RESOLUCIÓN N° 897

CIRCULAR ACLARATORIA CON CONSULTA **N° 1**

LICITACIÓN PÚBLICA para contratar la ejecución de la OBRA: "SISTEMA DE TRATAMIENTO DE AGUA POTABLE – PJE. LOS ZAPALLOS Y PJE. ARROYO LEYES- SANTA ROSA DE CALCHINES- DEPARTAMENTO GARAY"

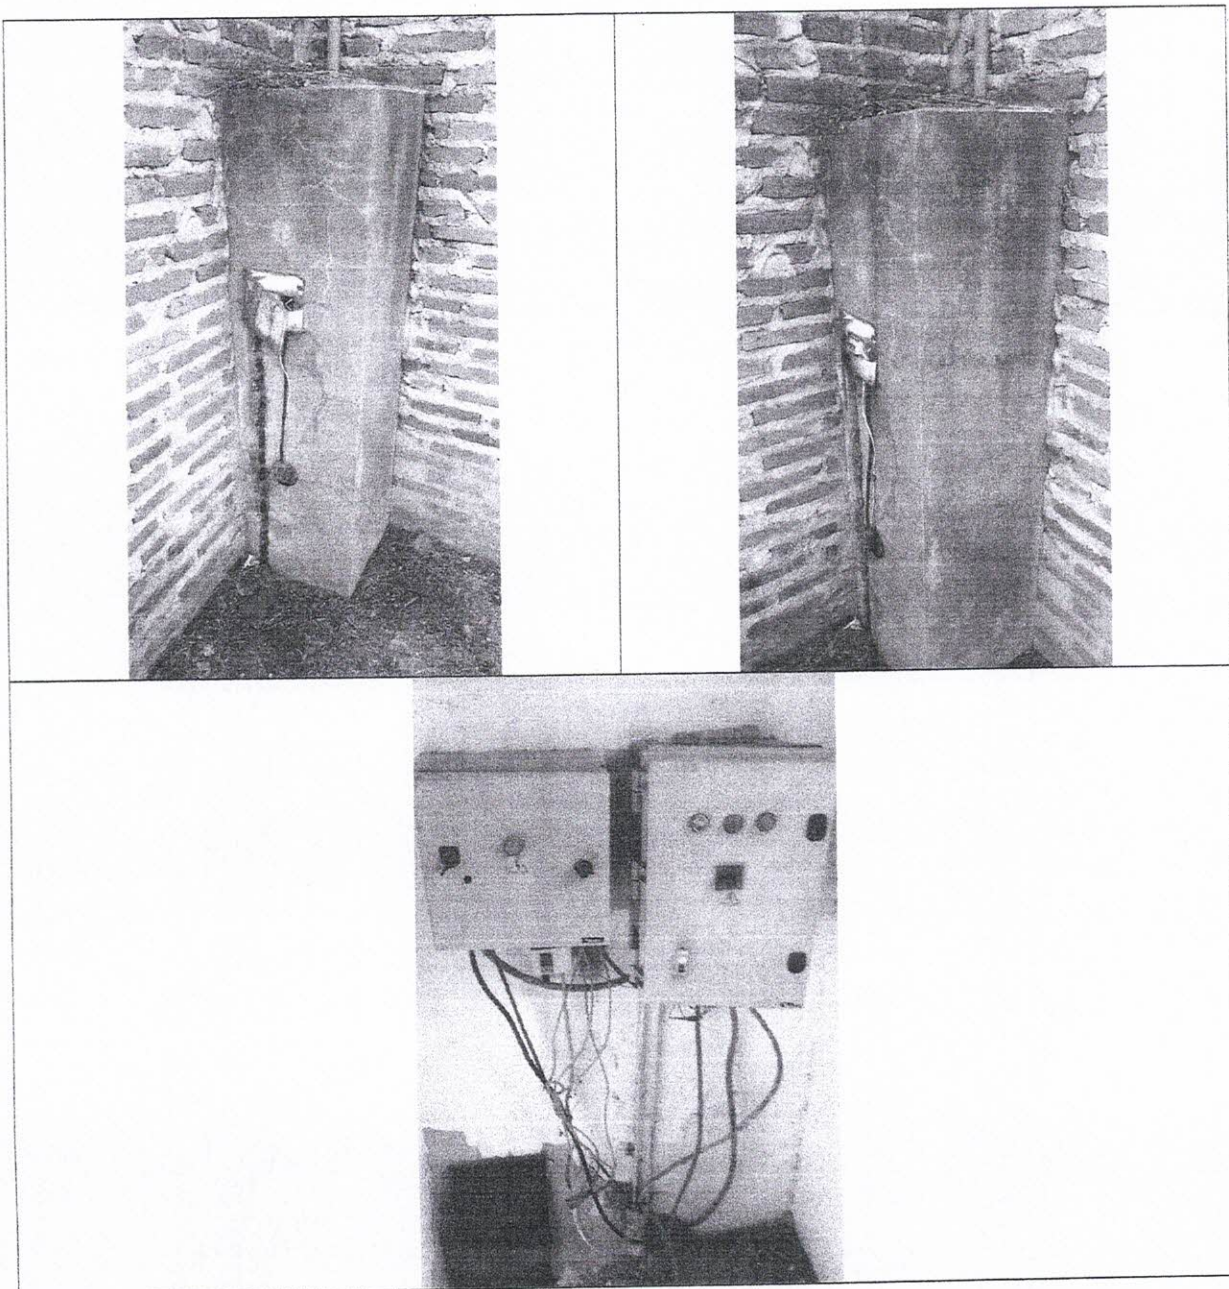
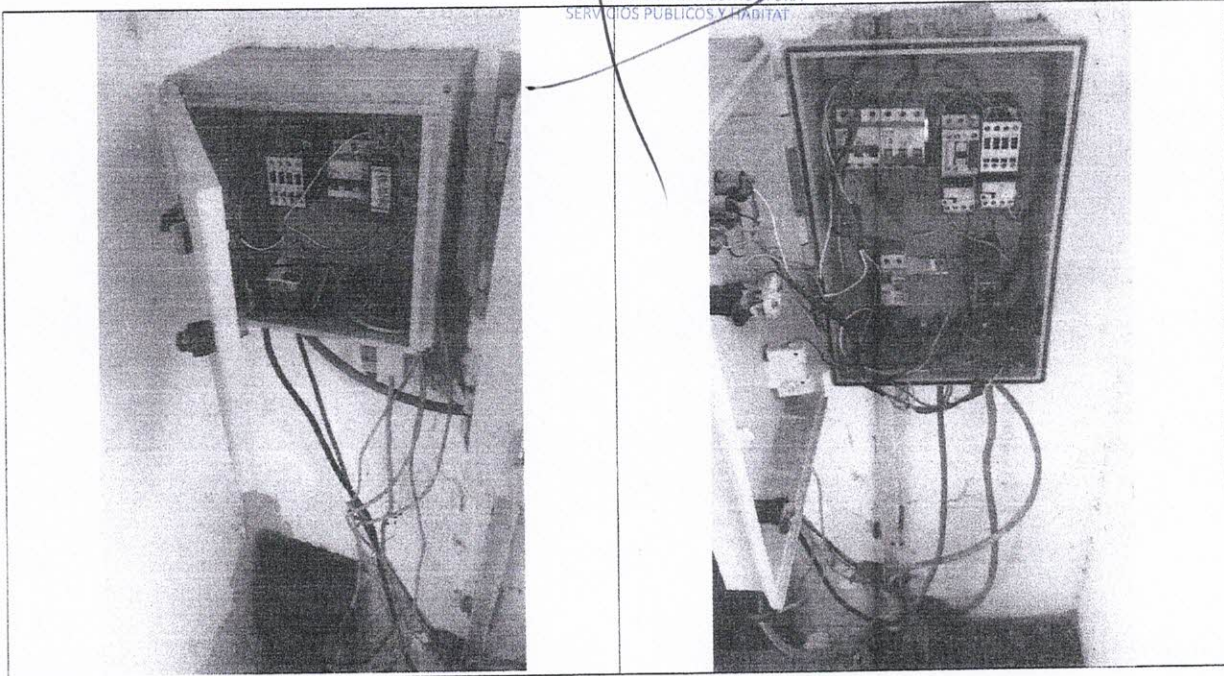
Por favor confirmar factibilidad eléctrica en baja tensión de parte de la EPE para disponer de energía eléctrica tanto en el predio de la planta de tratamiento como en la obra de toma. Se asume que en el predio donde se encuentra el tanque elevado ya existe una instalación eléctrica. Si es posible, facilitar planos, esquemas, fotos de las instalaciones existentes.

Respecto de la factibilidad eléctrica de los predios, se adjunta Factibilidad otorgada por EPE a la presente obra. El predio donde se encuentra el tanque elevado cuenta con energía eléctrica, la que deberá ser reacondicionada o modificada para permitir el correcto funcionamiento del sistema (se adjuntan fotos de las instalaciones del predio) y se recuerda que en el Anexo III – Declaración Jurada del Pliego de Bases y Condiciones Complementarias se estipula un conocimiento de la zona donde se emplazara la obra, la cual podrá realizarla 1 (un) representante del oferente bajo protocolo COVID-19.
